Arbeitsanweisung Nr. 1 zur TM348/20

Befestigung der Sicherungsseile der Kopfstütze im hinteren Cockpit

Abb. 1 (Darstellung ohne Kopfstütze)

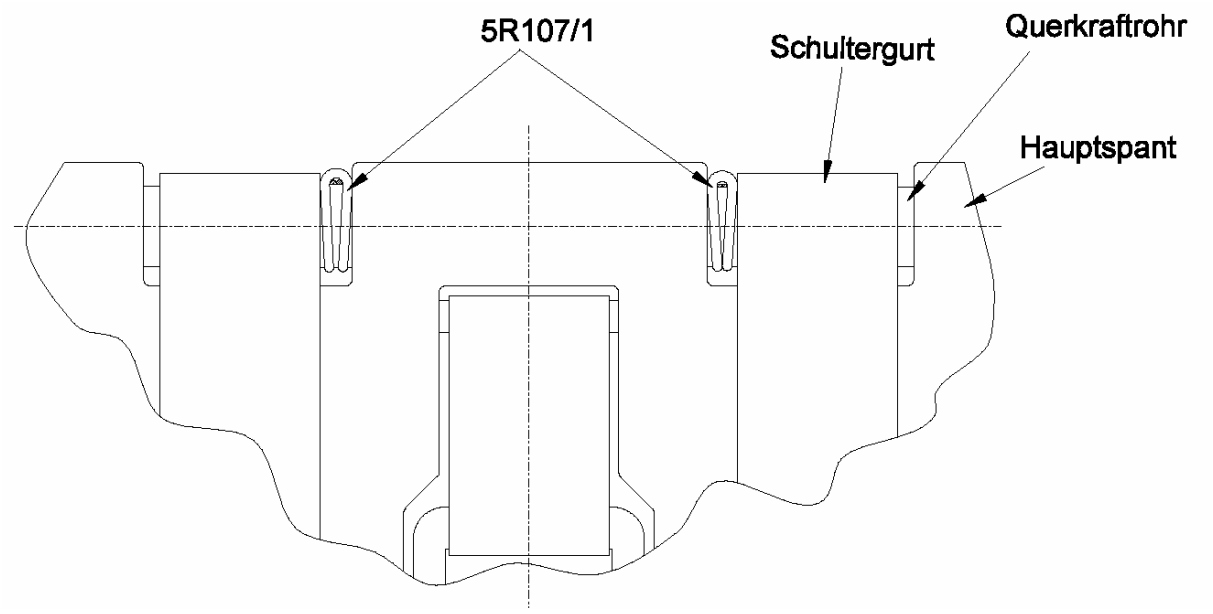
2. Die beiden vorgefertigten Schlaufen 5R107/1 links und rechts neben den Schultergurten am Querkraftrohr befestigen (s. Abbildungen 1, 2, 4 und 5).

Abb. 2

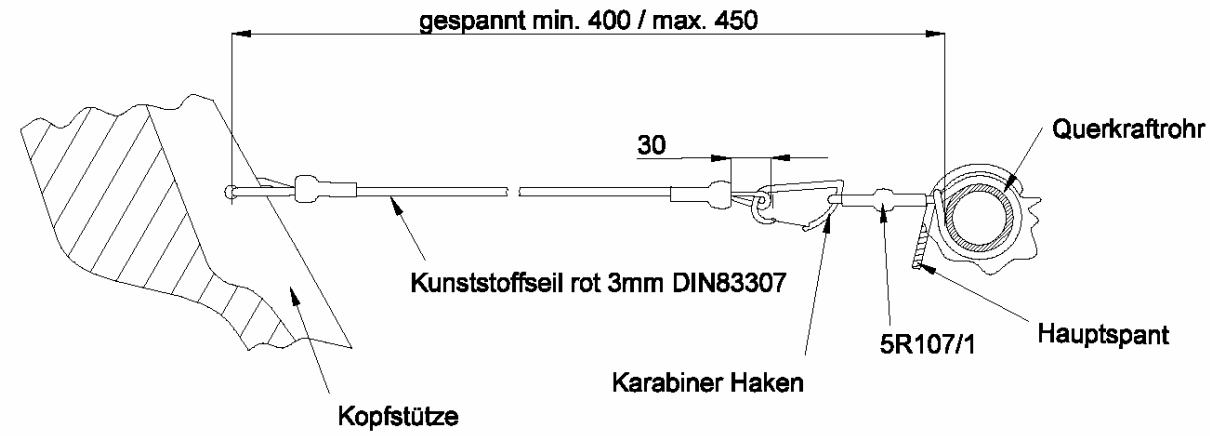
5. Den Abstand zwischen den Bohrungen in der Kopfstütze und der Vorderseite des Querkraftrohres überprüfen. Er muss im gespannten Zustand mindestens 400 mm und maximal 450 mm s. Abbildung 2 betragen. Die Seile auf beiden Seiten sollen gleich lang sein.

Abb. 7

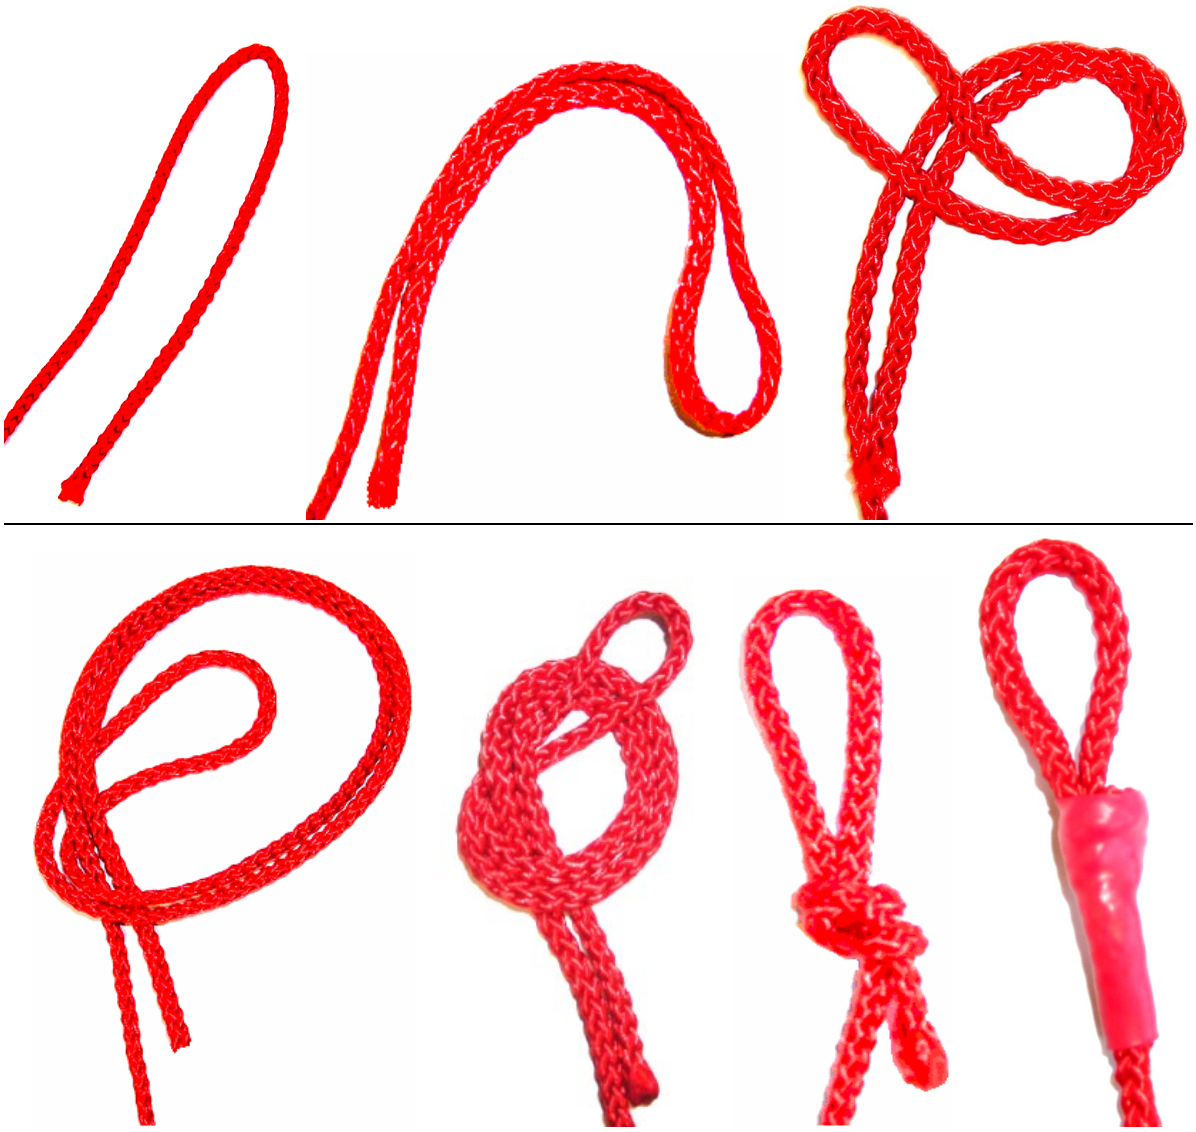
3. Neue Sicherungsseile an der Kopfstütze installieren (Abbildungen 2, 6 und 7):
   a) Ein Kunststoffseil von ca. 600 mm Länge durch die Bohrungen an der linken Seite der Kopfstütze führen und mit einem Palstek-Knoten (Abb. 6) befestigen. Den Knoten mit einem Schrumpfschlauch sichern.
   b) Auf das freie Seilende einen Schrumpfschlauch aufstecken und eine ca. 30 mm lange Schlaufe formen und wie in Abb. 7 gezeigt verknoten. Den Schrumpfschlauch noch nicht verschrumpfen.

7. Die Knoten von 3b) siehe Abbildung 7 mit den bereits aufgeschobenen Schrumpfschläuchen sichern.
